Supplerende høring af Forslag til Lokalplan 2.84

Forslag til Lokalplan 2.84 Boliger ved Gl. Ringstedvej (Supplerende høring)

Kortbilag 5 Anvendelsesplan

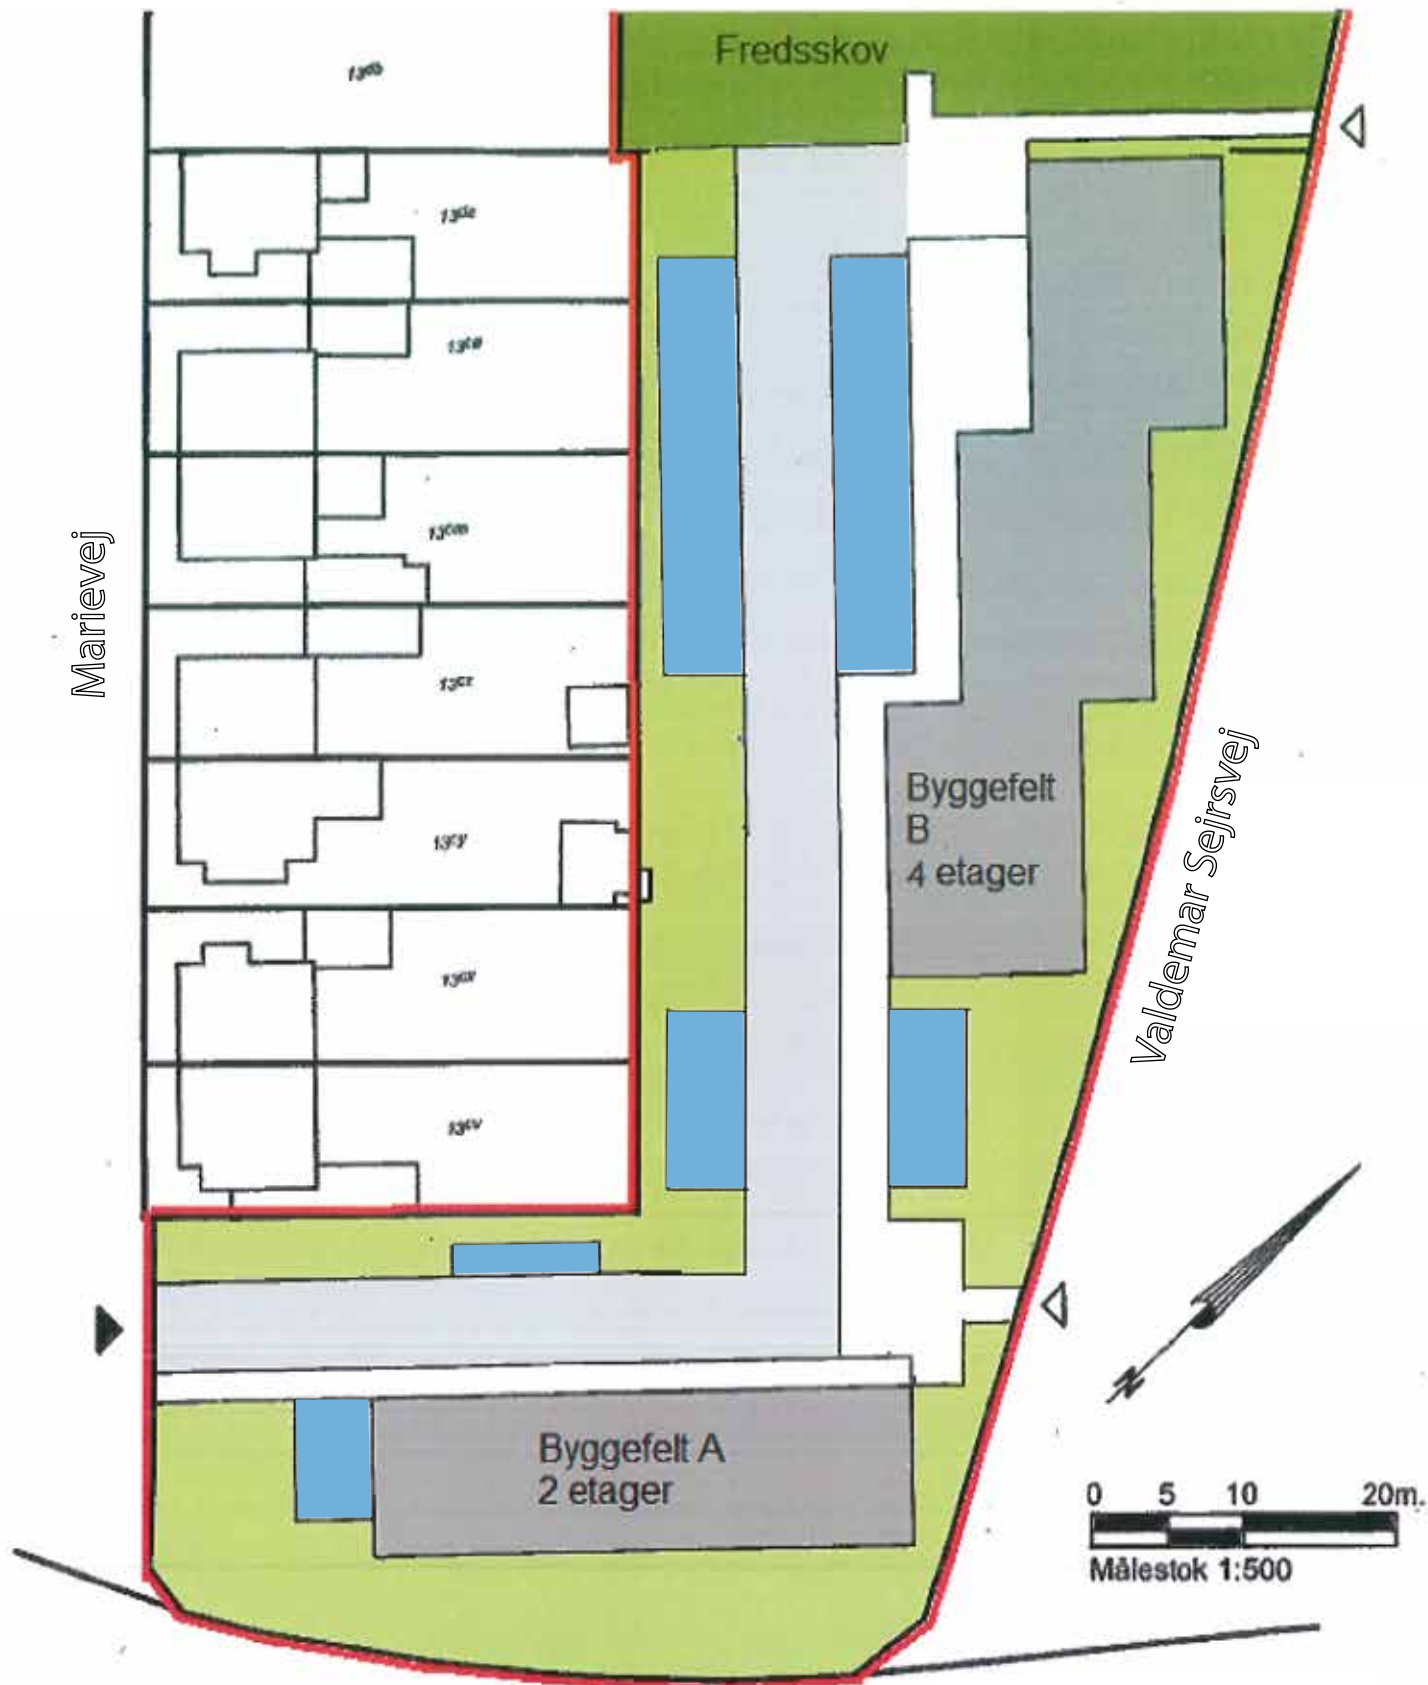
Version A har en ændret arealdisponering, hvor den primære ændring består af, at boligblokken langs Valdemar Sejrsvej rykkes så langt ud mod Valdemar Sejrsvej og så tæt mod fredsskovsarealet som muligt, med henblik på give mest muligt afstand til Grundejerforening Lysets bebyggelse. Version A giver mulighed for byggeri i op til 4 etager indenfor byggefelt B. Version A indeholder ikke ændringer i forhold omkring byggefelt A.

Kortbilag 5 Anvendelsesplan

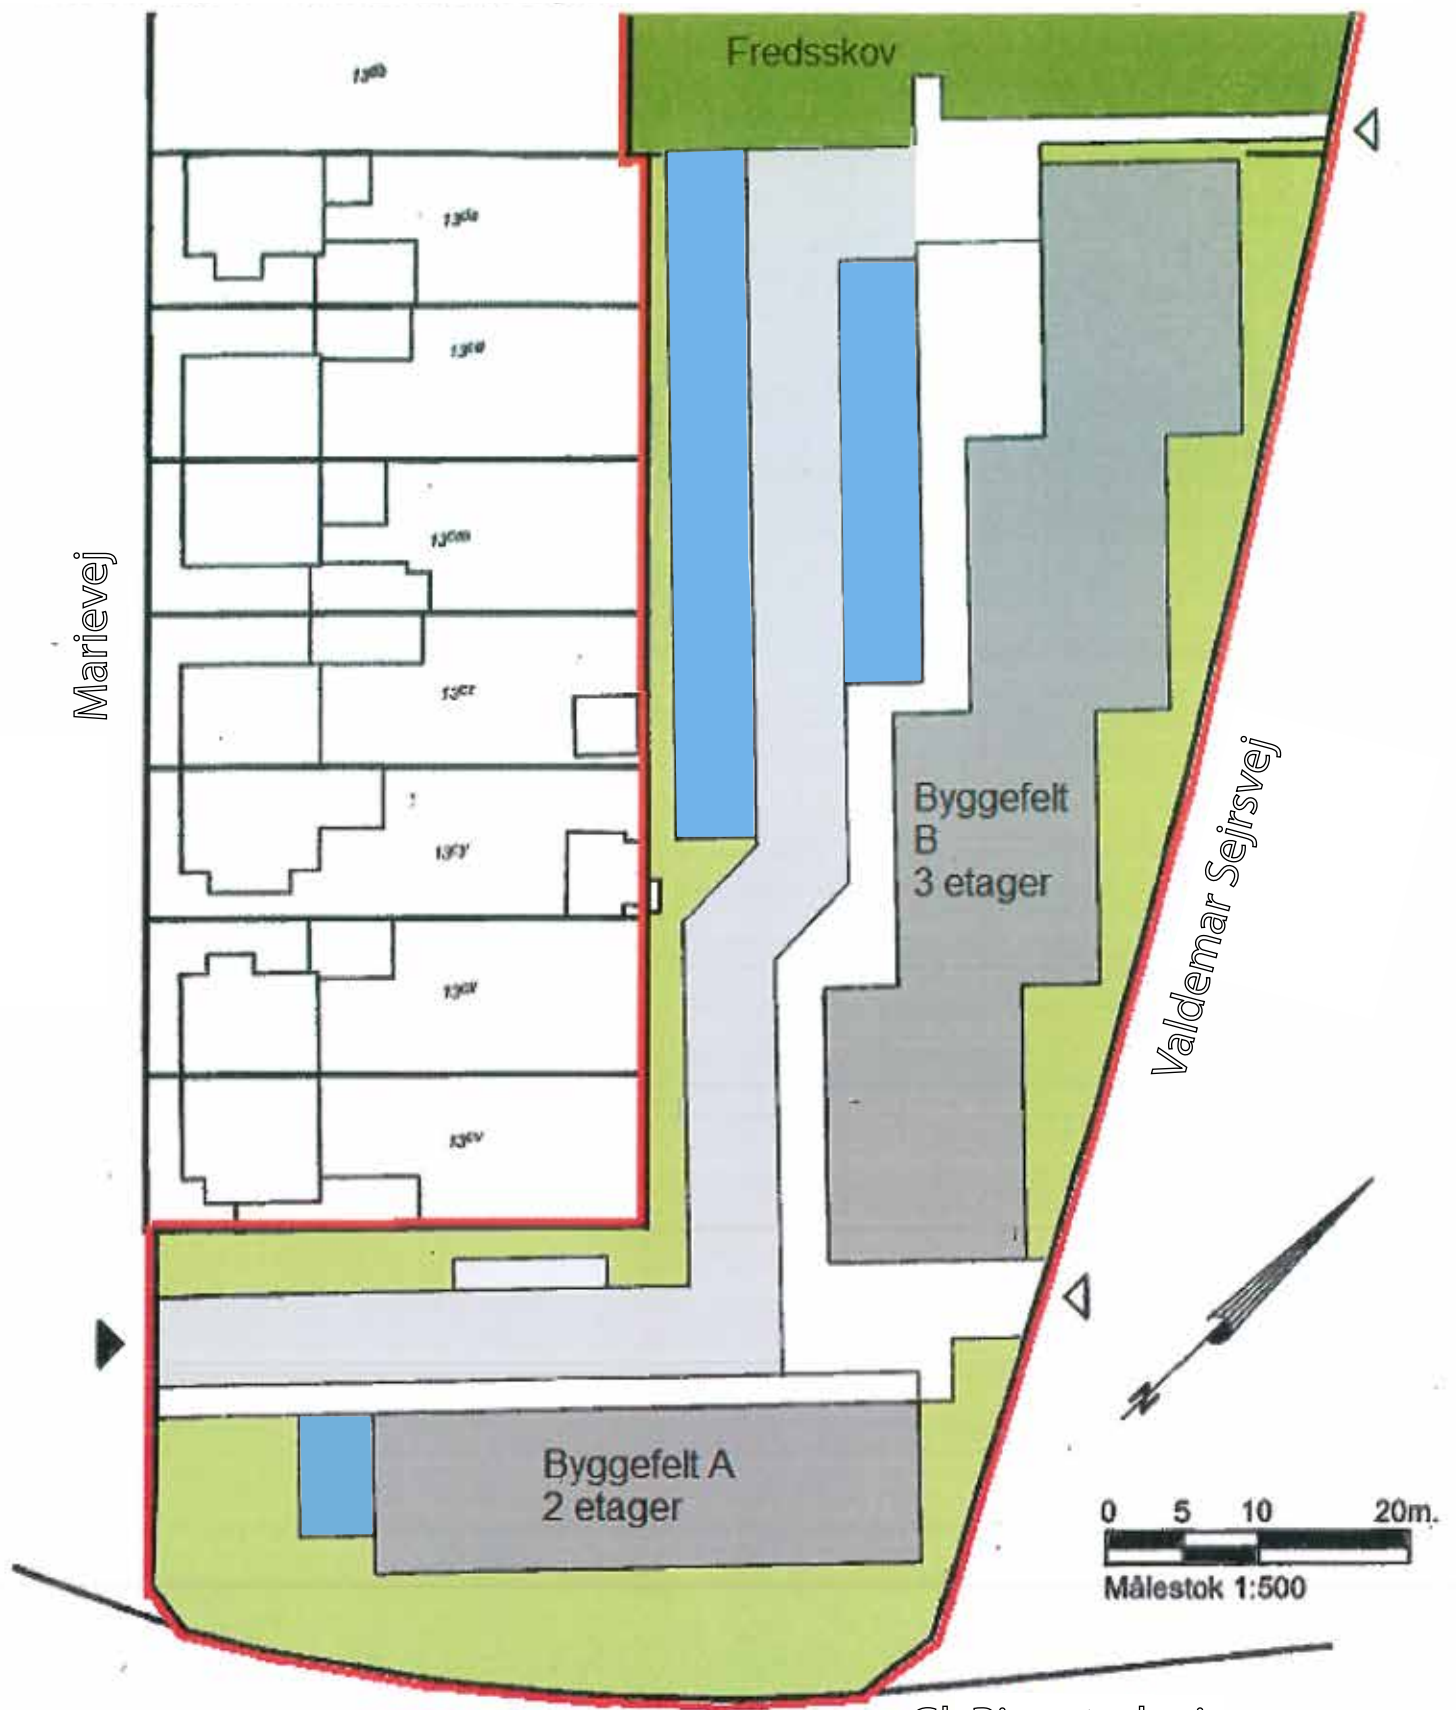
De modtagne høringssvar foreslår også, at byggeriet langs Valdemar Sejrsvej bør have et lavere etageantal end 4 etager. Version B giver derfor mulighed for, at byggeriet langs Valdemar Sejrsvej kun kan opføres i 3 etager. Den ændrede arealdisponering i version B er ligeledes, at boligblokken langs Valdemar Sejrsvej rykkes så langt ud mod Valdemar Sejrsvej og så tæt mod fredsskowsarealet som muligt, med henblik på give mest muligt afstand til Grundejerforening Lysets bebyggelse. Boligblokken, der er placeret ud mod Valdemar Sejrsvej, forlænges derudover i version B med en opgang mere, da boligblokken sænkes fra 4 etager til 3 etager. Således opnås det samme antal boliger i lokalplanområdet og derved den samme grad af byfortætning. Version B indeholder heller ikke ændringer i forhold omkring byggefelt A.
